审图常见问题解析

一月一答

2025年4月 总第21期

10个典型问题案例剖析

图1 新建综合体首层平面（局部）

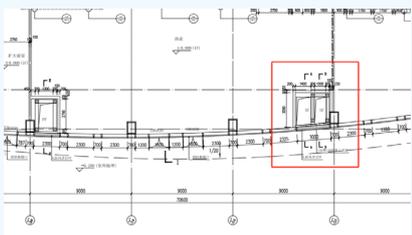
某新建综合体项目，地下人防工程包含柴油发电机房、专业队队员掩蔽部、专业队装备掩蔽部、二等人员掩蔽部、物资库等功能。首层平面图中“SF井”战时为移动电站的排烟口（见图1所示）。在首层采用内附壁设计，未在室外独立设置（见图2所示），不符合《平战结合人民防空工程设计规范》DB11/ 994-2021第3.4.1条第1款的规定。

柴油发电机组作为战时电力保障的设备机房应保证其战时的绝对安全，其排烟口应在室外单独设置。

图1 一层平面图 (建筑专业)

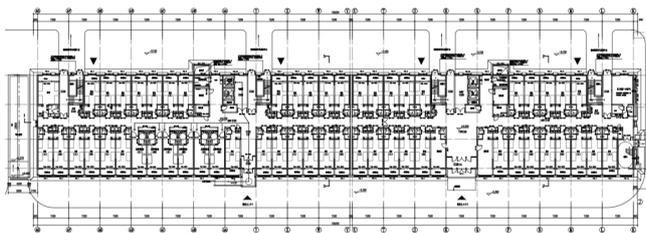
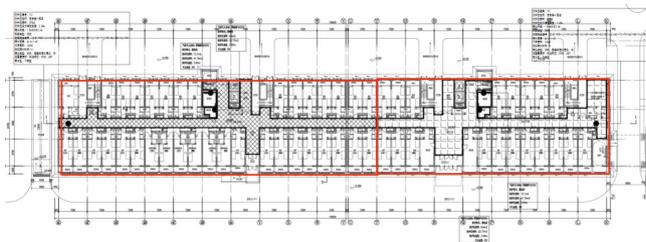
某高层宿舍楼项目，地上每层划分为两个防火分区，每个防火分区的建筑面积均不大于 3000m^2 。但各层仅局部设置了自动灭火系统，需要对防火分区建筑面积进行核查。以一层平面图为例，防火分区1-1建筑面积 1936.8m^2 ，给排水专业自喷系统区划图显示防护区面积为 310.7m^2 ，宿舍房间及封闭阳台均未设置自动灭火系统，防火分区1-1建筑面积不满足《建筑防火通用规范》GB 55037-2022第4.3.16条的要求。见图1-图3。

本案例给排水专业一层自喷系统区划图中显示，各防火分区仅走道、电梯厅及强电间、弱电间设置了自动灭火系统，宿舍及封闭阳台均未设置自动灭火系统。防火分区1-1局部设置喷淋 310.7m^2 ，防火分区允许建筑面积应控制在 $1500+310.7/2=1655.35\text{m}^2$ ，防火分区1-1实际建筑面积为 1936.80m^2 ，不满足规范要求。

图1 梁配筋图

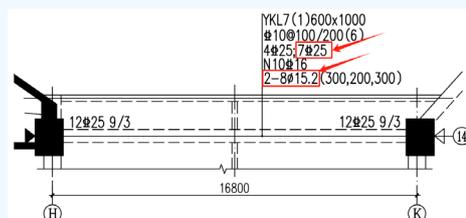
首层顶14xH~K轴框架梁YKL7(1)截面为600x1000mm,支座上部纵筋12 Φ 25,下部纵筋7 Φ 25,因跨度较大,为控制变形设置了预应力钢筋2-8 Φ 15.2,见图1。预应力线形见图2。

支座处下部非预应力钢筋面积不符合《预应力混凝土结构抗震设计标准》JGJ/T 140-2019第4.2.4条二级抗震 $A_s' \geq 0.3 * (1 + \frac{A_p * f_{py}}{A_s * f_y}) * A_s$ 的规定。

$$A_s' = 3436.3\text{mm}^2 < 0.3 * (1 + \frac{A_p * f_{py}}{A_s * f_y}) * A_s = 4231.24\text{mm}^2$$

不符合《预应力混凝土结构抗震设计标准》第4.2.4条的规定。

图2 某项目屋顶层女儿墙局部放大图

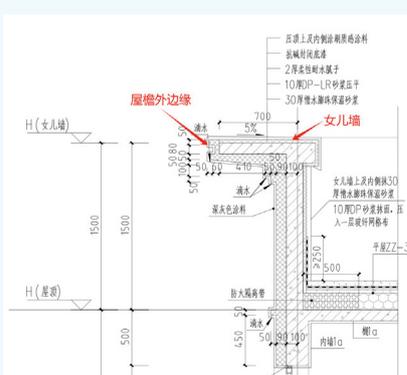
某住宅小区项目，总建筑面积169043.95m²，其中5栋住宅楼，均为地上18层，地下3层，建筑高度52.2m。依据建筑性质及预计雷击次数，住宅楼属于三类防雷建筑，在屋顶防雷平面图中，明装接闪带未装设在建筑物易受雷击的屋檐外边缘，违反《建筑电气与智能化通用规范》GB 55024-2022第7.1.7条1款“防雷建筑物设置的接闪器应符合以下规定：当建筑物采用接闪带保护时，接闪带应装设在建筑物易受雷击的屋角、屋脊、女儿墙及屋檐等部位”的规定。见图1、图2。

定了接闪带应装设在易受雷击的部位。建筑易受雷击的部位主要取决于建筑屋面的外形。依据《建筑物防雷设计规范》GB 50057-2010附录B，B.0.1“平屋面或坡度不大于1/10的屋面，檐角、女儿墙、屋檐应为其易受雷击的部位。”本工程女儿墙压顶外缘约0.7m宽，接闪带设置于女儿墙上部无法保护易受雷击的屋檐外缘。

图1 6#防护单元进风口部大样图(局部)

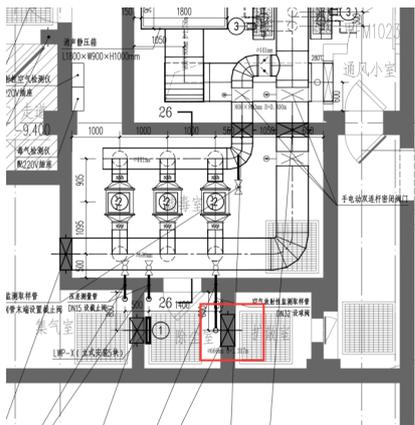
某住宅用地、零售商业用地项目建筑面积112324.27m²，人防总建筑面积13670m²，位于地下车库地下二层，共包含7个防护单元，1#~6#防护单元战时功能为二等人员掩蔽所，7#防护单元为人防物资库，6#、7#防护单元扩散室进风管的连接位置未按规定要求设置，详见图1-图2。

人防大样图中，6#防护单元扩散室进风管由扩散室后墙穿入，风管端部未设置向下的弯头；7#防护单元扩散室进风管由侧墙穿入，风管的中心线位于距后墙面的2/3扩散室净长处。以上连接位置均不满足《平战结合人民防空工程设计规范》第3.4.5条第2款要求。基于气流组织和压力分布等主要因素，人防扩散室通风管由扩散

图1 隧道空间与各层地下水之间的关系

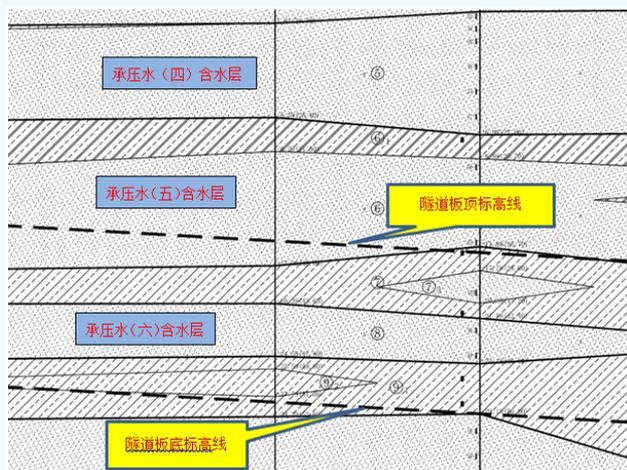
拟建隧道埋深较大，设计施工过程中涉及到潜水（二）、承压水（三）、承压水（四）、承压水（五）、承压水（六）共5层地下水，勘察资料分别分析评价了潜水（二）、承压水（三）、承压水（四）、承压水（五）的腐蚀性，及其对工程设计施工的影响，但对承压水（六）没有相关评价内容。隧道空间与各层地下水之间的关系见图1。

在工程现场钻探以及后期资料整理分析过程中，工程技术人员常常仅重视浅层地下水的取样和分析对工程的影响评价，而忽视深层地下水对工程的影响问题。规范明确规定了对地下水的勘察应为对工程有影响的地下水，因此深层地下水只要对建构筑物有影响，就应该查明其分布状况、取水试样，以便进行水质分析试验确定其腐蚀性等级及提出工程设计施工可能需要的相关参数；在进行岩土工程评价时，应结合考虑基坑开挖深度、基础形式、基础材料及施工工法等各种因素综合评价地下水对工程的影响问题。
